SKF Tehnički bilten

VKPC 81230 - SKF evolucija dizajna pumpi vode

VAG (Volkswagen grupa) modeli: 1.9 TDI, 2.0 TDI motori

SKF evolucija dizajna pumpi vode: VKPC 81626, VKPC 81627, VKPC 81218 zamijenit će VKPC 81230

VKPC 81230

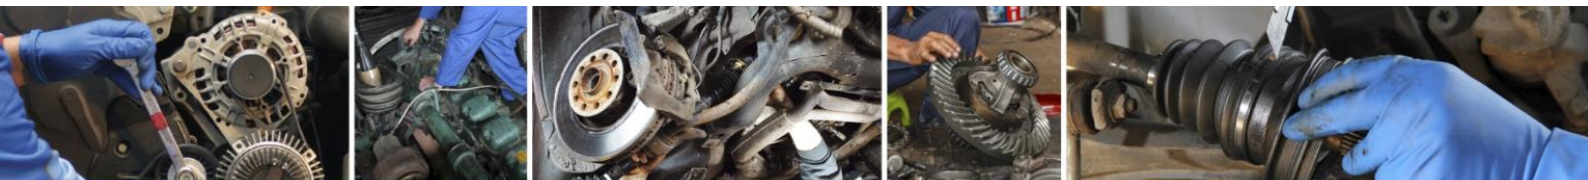
U skladu sa specifikacijama originalne ugradnje (OE), SKF je razvio dizajn nove pumpe vode, što je dovelo do zamjene 3 pumpe vode s 1 pumpom vode. Stoga:

✓ VKPC 81626, VKPC 81627 i VKPC 81218 zamjenjuje VKPC 81230

SKF VKPC 81230 dizajn u skladu je s OE specifikacijama, kvalitetom proizvoda i performansama.

- ✓ 19 zubaca
- ✓ O-prsten statička brtva
- ✓ Dinamička brtva SiC/C
- ✓ Plastični rotor s 8 lopatica
- ✓ Kućište bez uglova

VKPC 81230 - SKF evolucija dizajna pumpi vode

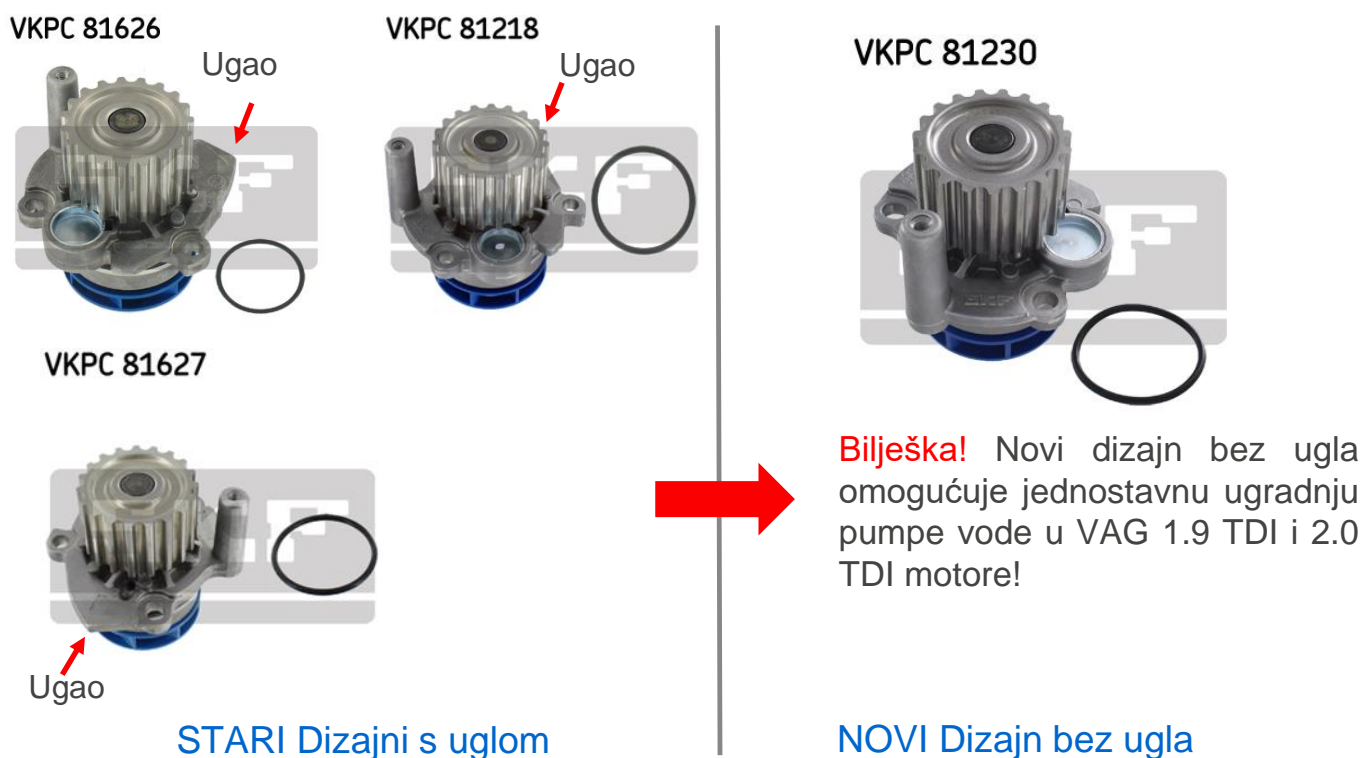
SKF konsolidacija raspona zbog zamjene pumpi vode

Prethodni SKF kitovi		Novi SKF kitovi	
Kitovi pumpe vode	Kitovi razvodnog remena i pumpe vode	Kitovi pumpe vode	Kitovi razvodnog remena i pumpi vode
VKPC 81626	VKMC 01250-1	VKPC 81230	VKMC 01250-1
VKPC 81626	VKMC 01263-1	VKPC 81230	VKMC 01263-1
VKPC 81626	VKMC 01942	VKPC 81230	VKMC 01942
VKPC 81626	VKMC 01943	VKPC 81230	VKMC 01943
VKPC 81627	VKMC 01255-1	VKPC 81230	VKMC 01255-1
VKPC 81627	VKMC 01259-1	VKPC 81230	VKMC 01259-1
VKPC 81627	VKMC 01250-4		Zamijenit će VKMC 01250-1
VKPC 81218	VKMC 01263-2		Zamijenit će VKMC 01263-1
VKPC 81218	VKMC 01255-2		Zamijenit će VKMC 01255-1
VKPC 81218	VKMC 01259-2		Zamijenit će VKMC 01259-1
